改善箇所説明図

SSAM (Single Signal detect and Actuation Module)

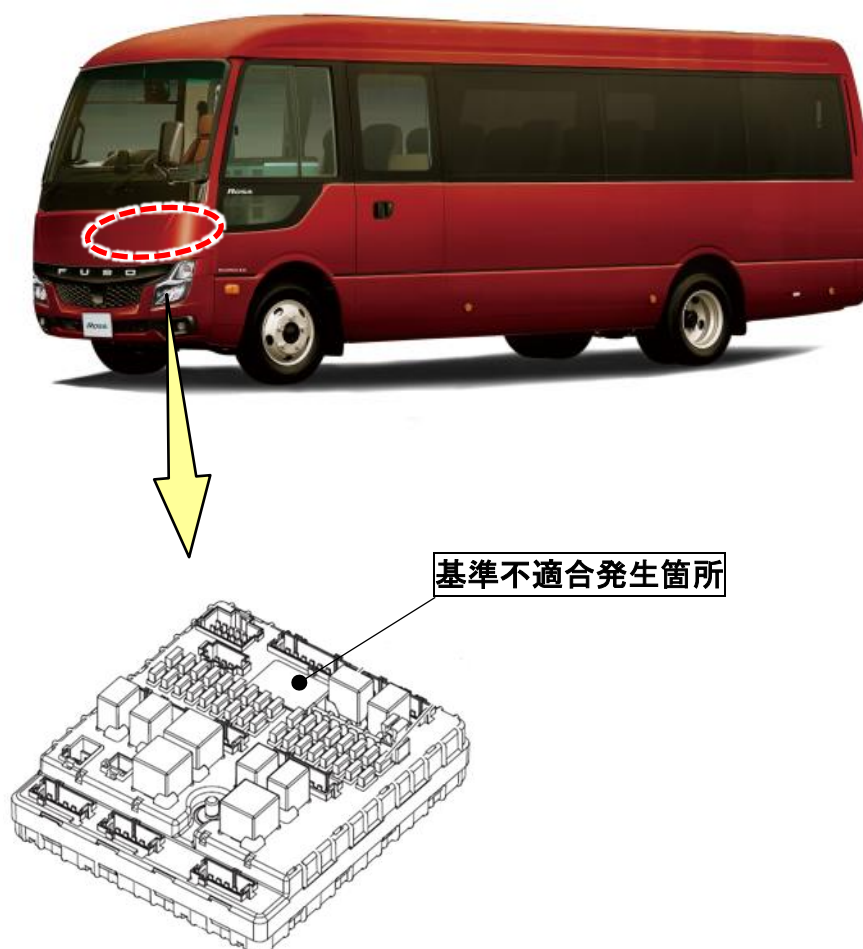
SSAM (Single Signal detect and Actuation Module) において、ソフトウェアの検討が不十分のため、SSAM が起動した際や起動中に SSAM 内のマイコンが故障と判断してマイコンがリセットを繰り返すことがある。そのため、エンジンの始動不能、再始動不能、エンジン停止不能、電装品の不作動または強制作動になるおそれがある。

全車両、SSAM のソフトウェアを対策ソフトウェアに書き換える。
